기 술 검 토 서

NO. 토질 및 기초 — 75

제 목 : Gabion옹벽 설계 적정성 검토

춘천 ~ 동홍천 기술자문단

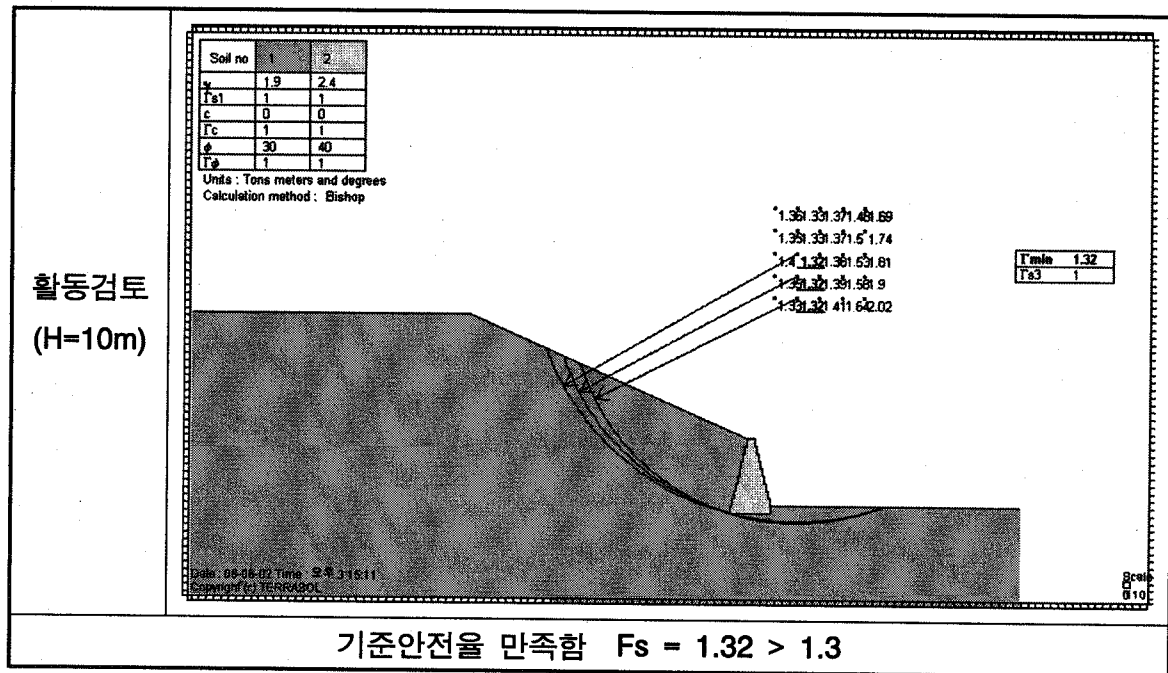
물성치는 설계와 동일하며 원호활동 검토는 10m높이를 대표적으로 검토함.

검토단면 높이(m)	활동 ($F_s \geq 1.5$)	전도 ($F_s \geq 2.0$)	지지력 ($\leq Q_a$)	원호활동 ($F_s \geq 1.3$)	비고
3	1.98	2.75	$6.05 \leq 30$	-	
5	1.75	3.33	$10.31 \leq 30$	-	
8	1.59	2.89	$16.93 \leq 30$	-	
9	1.56	2.81	$19.17 \leq 30$	-	
10	1.53	2.74	$21.41 \leq 30$	1.32

- 1) 현장에서 제출된 Gabion옹벽(H=3~10m)의 안정성을 검토한 결과 전도, 활동, 지지력 및 원호활동에 대해 기준안전율을 만족하여 안전한 것으로 판단됨.
- 2) 설계시 기준안전율을 만족하더라도 뒷채움 재료, 성토재료, 기초지반의 물성치 및 시공 조건에 따라 구조적안정 여부가 달라지므로 시공시에는 다음과 같은 주의가 필요함.
 - 기초지반은 충분한 지지력을 확보한 후 시공하여야 함.(시공시 지지력이 부족한 경우 다짐 또는 치환 등을 통해 소요지지력을 확보함)
 - 성토 및 뒷채움 재료에 대한 설계시 물성치를 확보하기 위해서는 시공전 성토재료에 대한 실내시험을 실시하여 적합여부를 확인 및 판단하여야 함.
 - 성토 및 뒷채움의 다짐은 1층 다짐 완료 후 두께 20cm로 시방규정(최대건조단위중량 95% 이상)에 적합하도록 균일하게 다짐을 철저히 실시하여야 함.
 - 시공전 반드시 시공상세도를 작성하여 구조계산서와 도면의 일치여부 등을 확인하여 설계목적에 부합하는 정밀시공이 되어야 함
- 3) 옹벽 뒷채움 사면 및 성토사면은 우수에 의한 세굴, 침식 또는 지표수의 침투를 최소화 할 수 있도록 조기에 녹화시키는 것이 바람직한 것으로 판단됨.
